# 計画段階環境配慮書の概要

(奈良市新クリーンセンター建設事業)

# 審査部会における意見概要、事業者の見解(大気質)

施設配置(A案、B案)、煙突高さ(50m,59m,70m)  
による複数案を設定

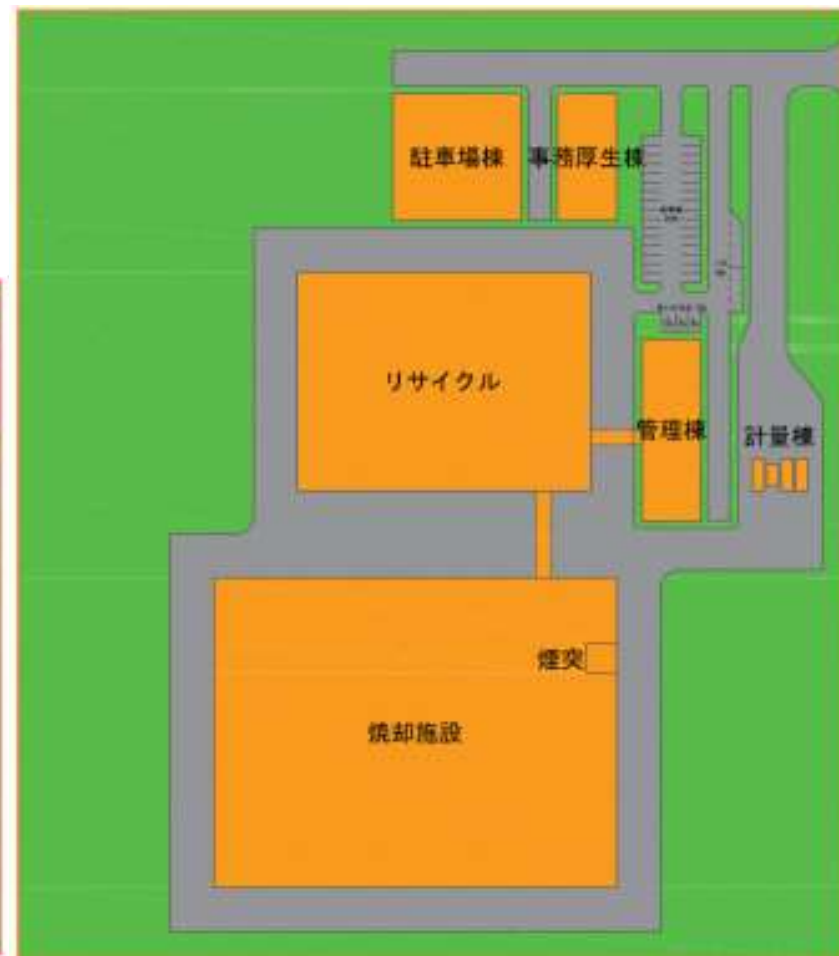
意見	事業者見解	部会意見(案)
<p>大気質の予測結果として、煙突をどの高さにしても大きな影響はない、と結論されていますが、景観への配慮を優先するだけでなく、大気質に関しても配慮すべきでは。</p>	<p>配慮書では、既存資料や類似施設を参考として、長期平均濃度(年平均値)を予測し、評価を行っています。</p> <p>今後の準備書段階における大気質の予測は、現地における大気質調査、気象調査(地上気象通年観測、上層気象)結果をふまえたうえで、長期平均濃度(年平均値)、短期高濃度(1時間値)(一般的な気象条件下、逆転層形成時、フュミゲーション時)について、予測、評価を行うことになると考えています。</p> <p>この場合にあつて、煙突高さに起因して、大気質の影響が大きくなると予測される場合は、改めて煙突高さを検討することもあります。</p>	<p>委員の質問に対して、事業者が回答したものであり、部会意見(案)とはしない。</p>
<p>最大着地濃度がバックグラウンド濃度に比べて低い、ということは、大気汚染されている現況のため、事業による多少の増は影響が小さい、と考えるのでしょうか。</p>	<p>大気質現況は殆どの項目について、環境基準を下回っています。現況に事業による多少の増があっても問題無い、という訳ではなく、環境基準は十分クリアしている現況であり、最大着地濃度はそれよりも低い、というものです。</p>

イ 施設の配置について、選定されている複数案に留まらず、対象事業実施想定区域の地理的条件等から予測される逆転層の形成についても十分考慮した上で、施設配置及び煙突の高さを検討し、環境影響評価を実施すること。
